新竹縣政府工程查核代表照片表

工程名稱：新竹縣(竹北市)道路優質化及環境提升計畫

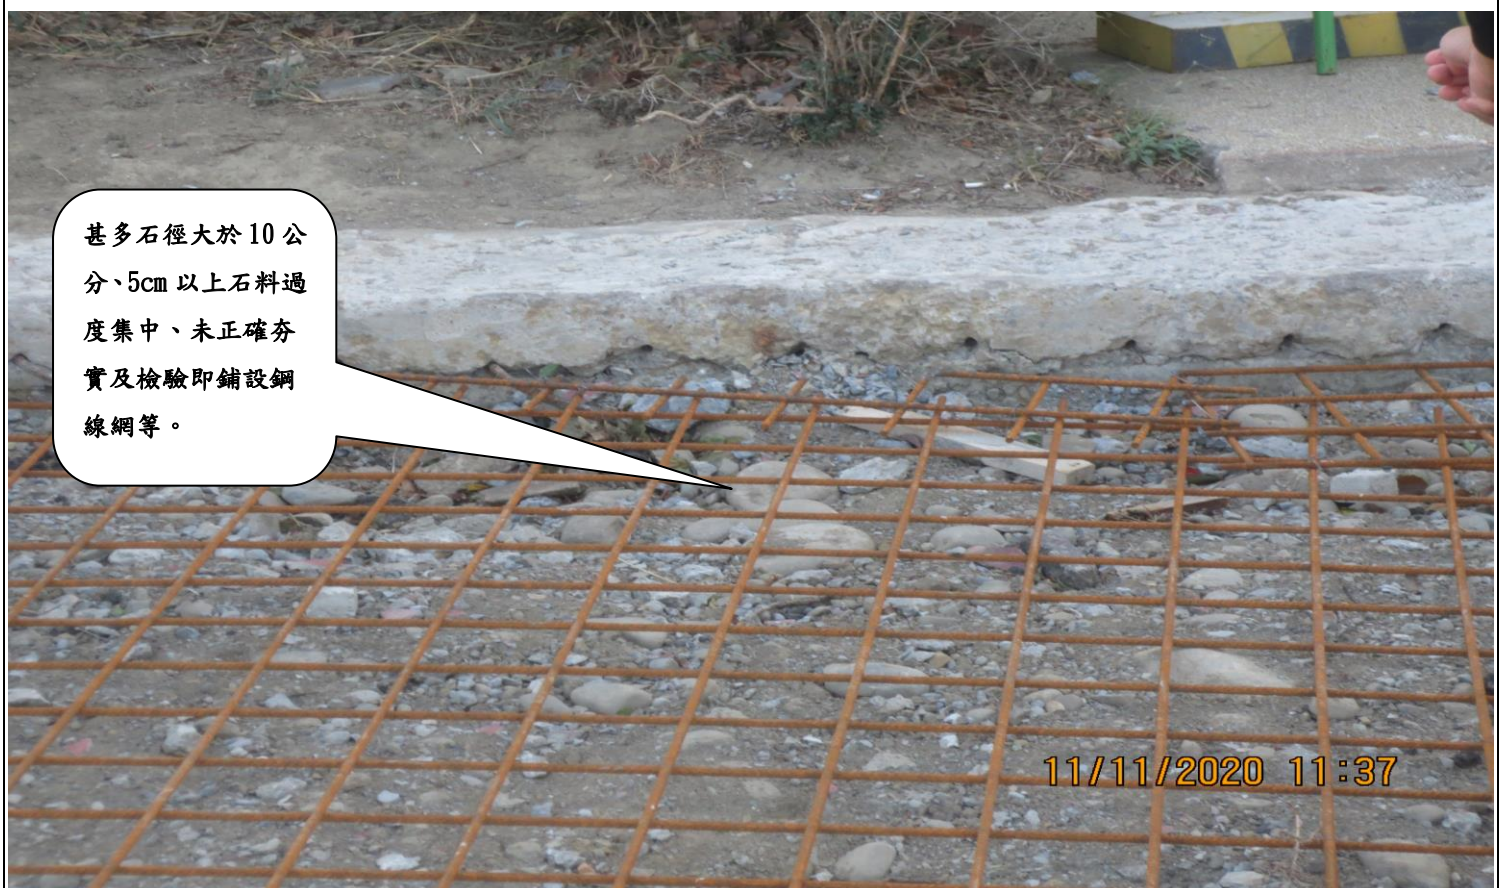
人行道地坪混凝土養護不當造成多處裂縫，有些裂縫寬度超過 3mm 未及時修補。

人行道地坪混凝土養護不當造成多處裂縫，有些裂縫寬度超過 3mm 未及時修補。
